Notat

Ændrede krav til design af ny stibro over Slusen i Sydhavn, Amager Vest

NY STIBRO VED SLUSEN

Plan og snit - 3 m bro

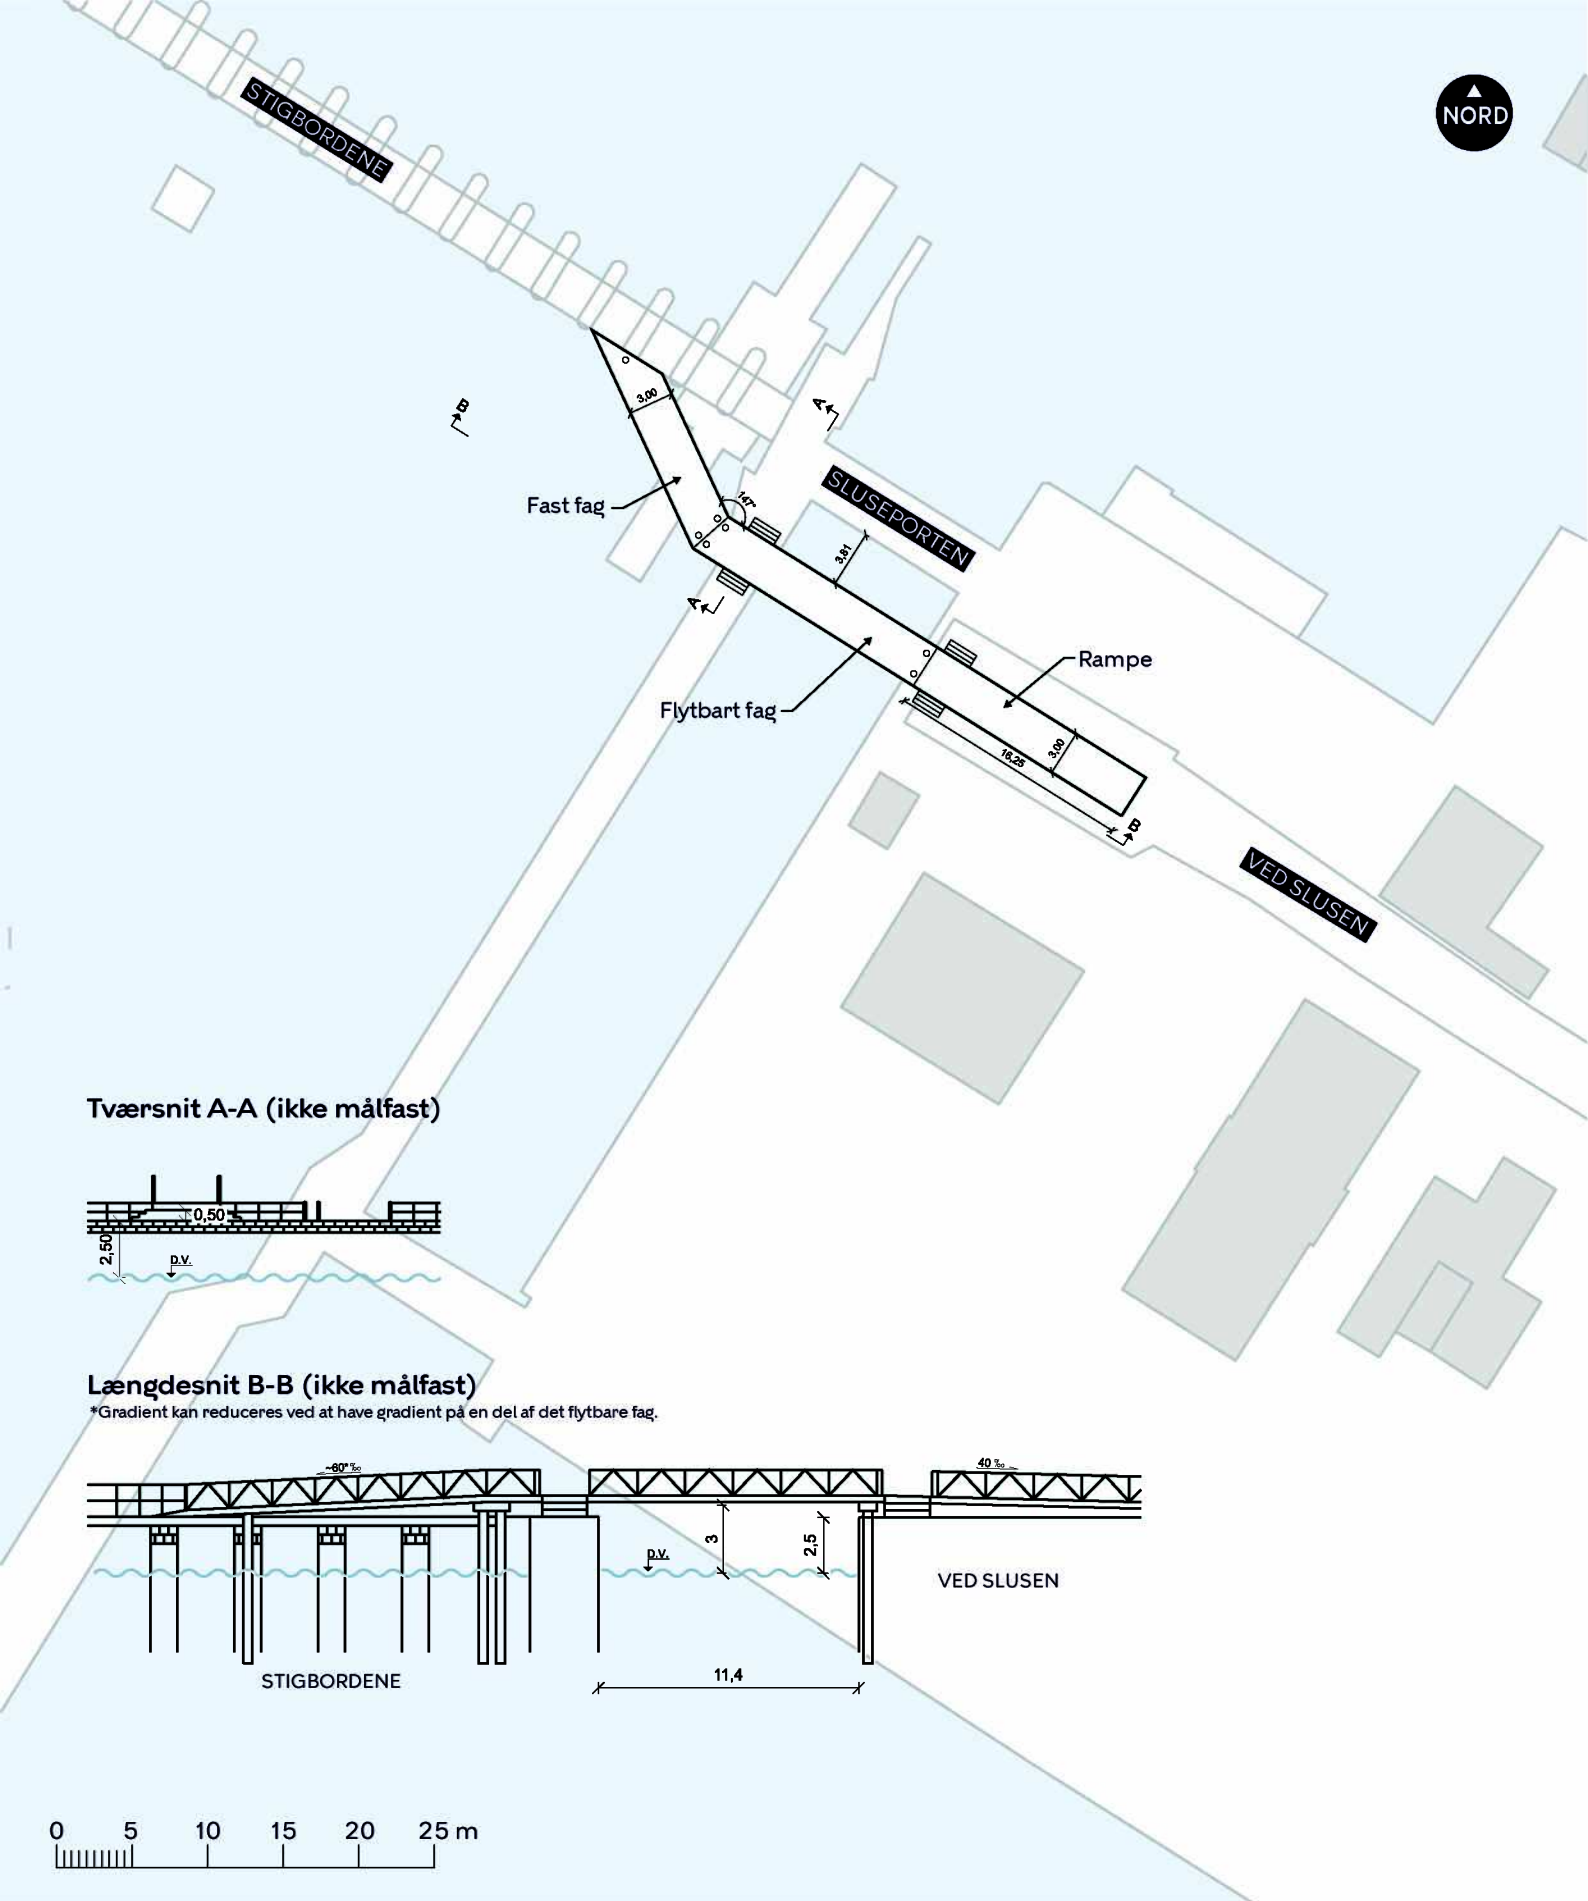
- Gennemsejlingshøjde på 3 meter langs hele slusens bredde på ca. 10,8 meter.
- Brofaget over slusen skal kunne løftes af, når husbåde over 3 meter skal igennem.
- Broen skal placeres adskilt fra sluseporten, så sluseporten kan serviceres uden, at broen skal løftes af.
- Der må ikke etableres pæle til understøtning af broen i slusen.

Baseret på de nye krav har forvaltningen udarbejdet et brodesign, jf. bilag 1, som overholder By & Havns krav, og som nu er godkendt af By & Havn.

I dette nye forslag er broen placeret i forlængelse med vejen Ved Slusen med en 16 meter lang rampe. Rampens længde sikrer, at der opnås en gennemsejlingshøjde på 3 meter i hele slusens bredde.

Der etableres et flytbart fag parallelt med Sluseporten og et fast fag, som forbindes med den eksisterende bro, Stigbordene. Broen etableres med en bredde på 3 meter, hvilket betyder, at den vil have samme bredde som den eksisterende bro Stigbordene, og derved, at anbefalingerne i vejloven og retningslinjer for afstand til faste genstande ikke følges. Der etableres pæle i vandet uden for slusen til at understøtte broen.

Plan og snit - 4,6 m bro (udvidelse af Stigbordene)

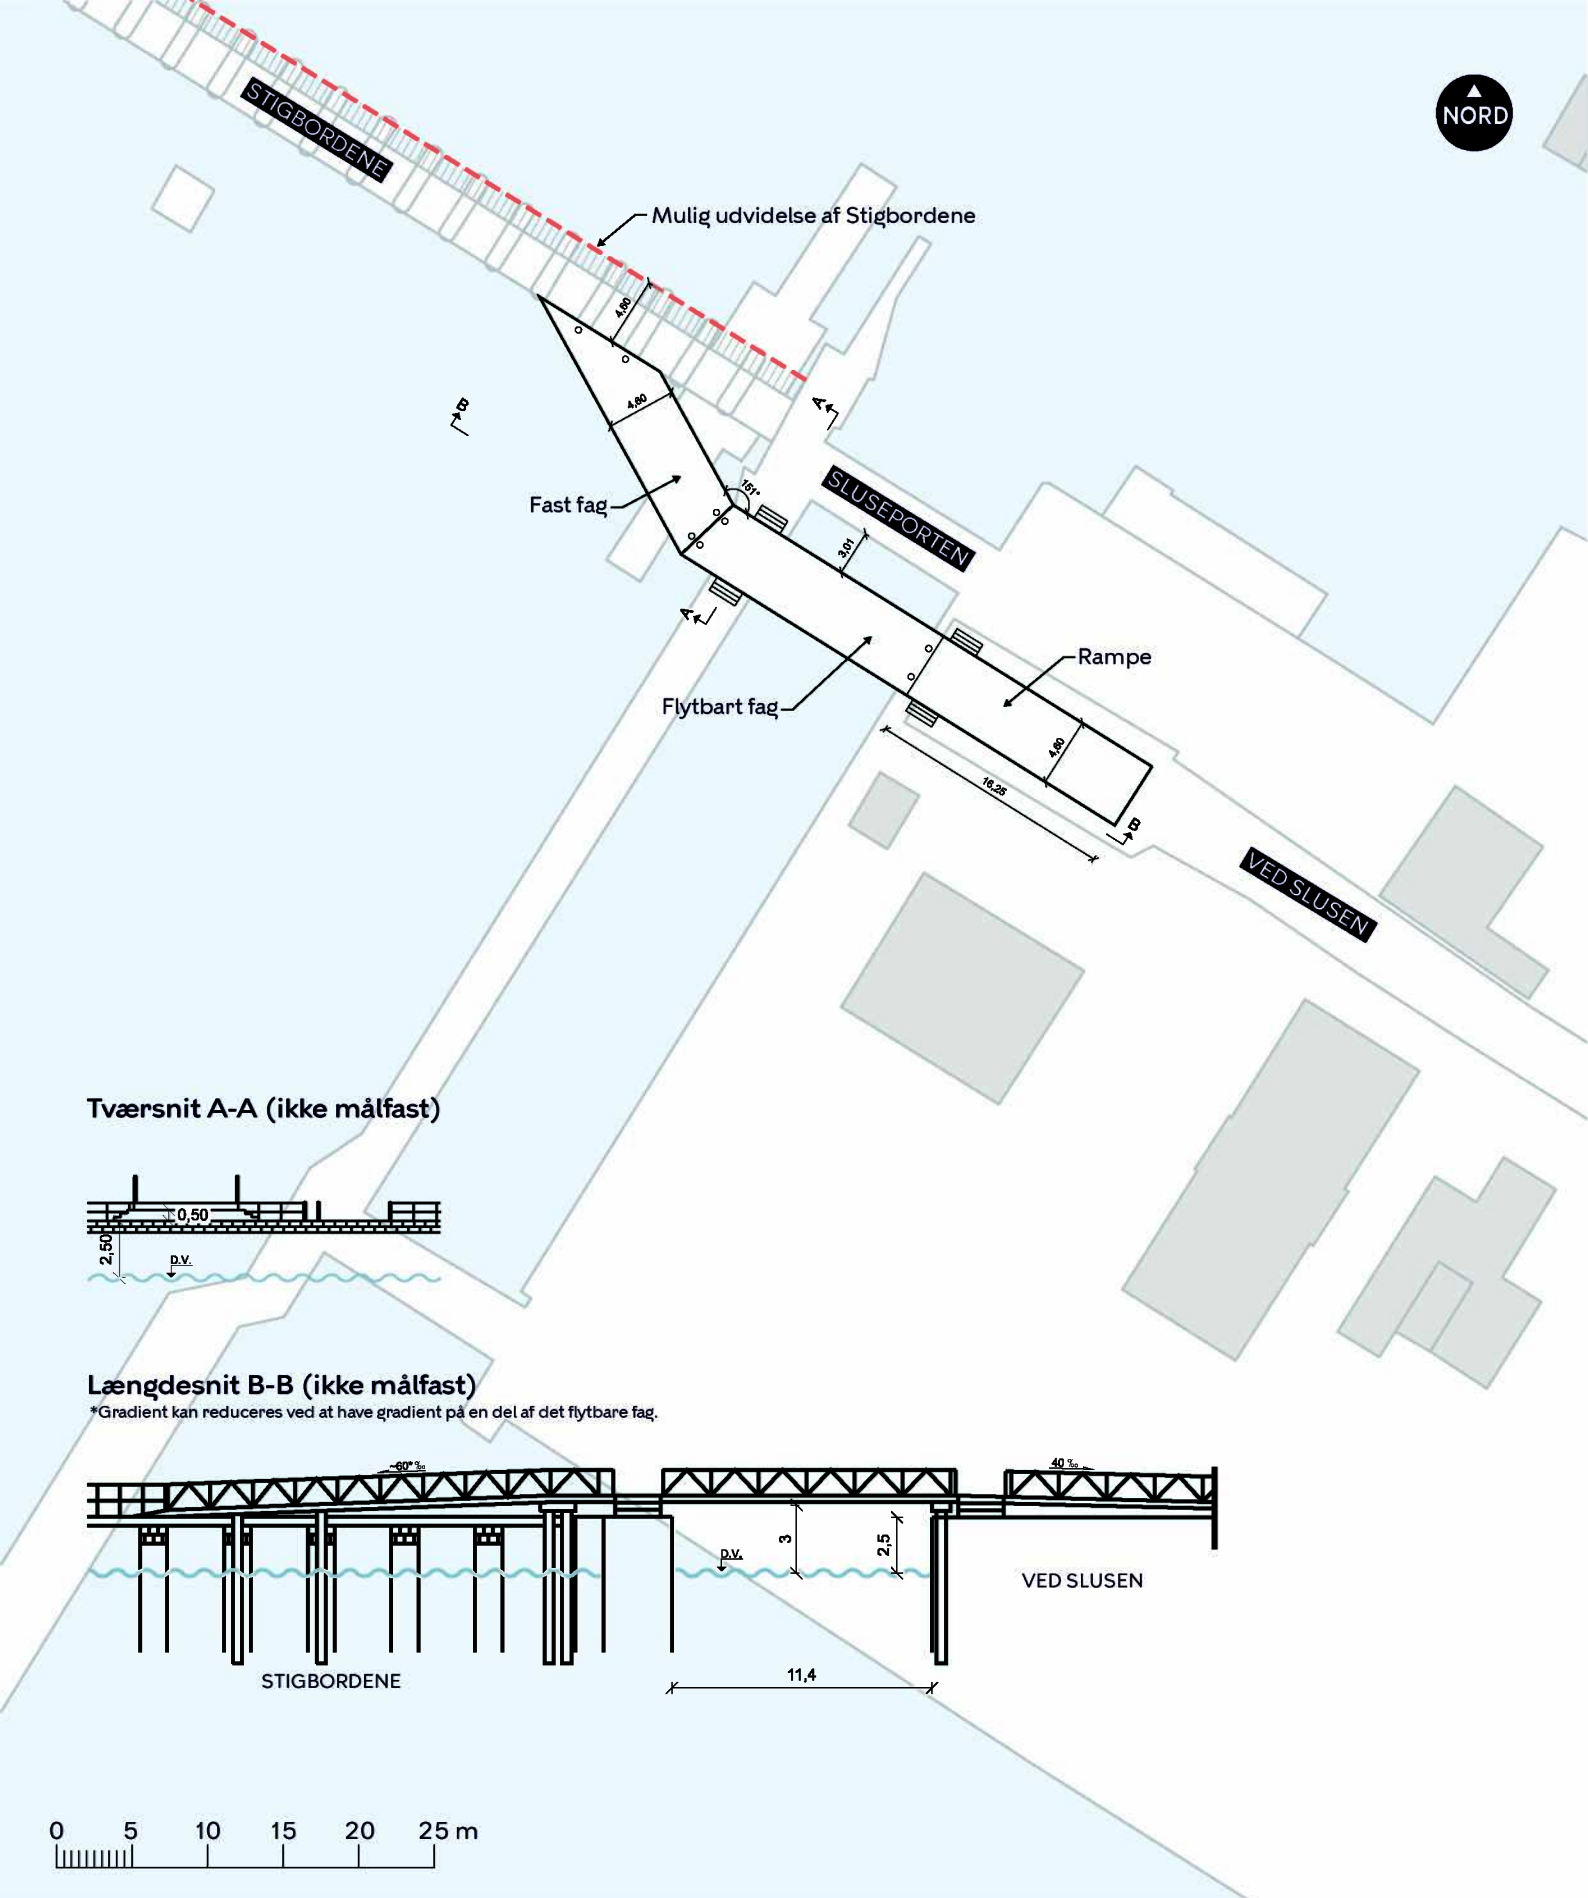
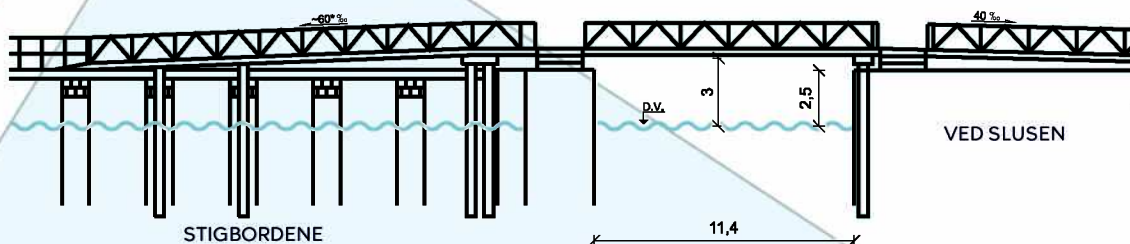
- henvise finansiering til kommende budgetforhandlingerne om yderligere finansiering til etablering af en ny stibro over Slusen med en bredde på 3 meter.
- henvise finansiering til kommende budgetforhandlingerne på etablering af en stibro over Slusen med en bredde på 4,6 meter, så anbefalingerne i vejloven og retningslinjerne for afstand til faste genstande følges, hvilket øger trafiksikkerheden på stiforbindelser, jf. bilag 2.

Anlægsoverslaget for denne stibro forventes at være 15,4 mio. kr. I samme ombæring vil den eksisterende bro over Sluseløbet (Stigbordene) lige som stibroen blive udvidet fra 3 meter til 4,6 meter i bredden, jf. bilag 2. Anlægsoverslaget på dette er 12,1 mio. kr. Det betyder, at det samlede anlægsoverslag for en bredere bro på 4,6 meter henholdsvis over Slusen og Stigbroerne

*Gradient kan reduceres ved at have gradient på en del af det flytbare fag.
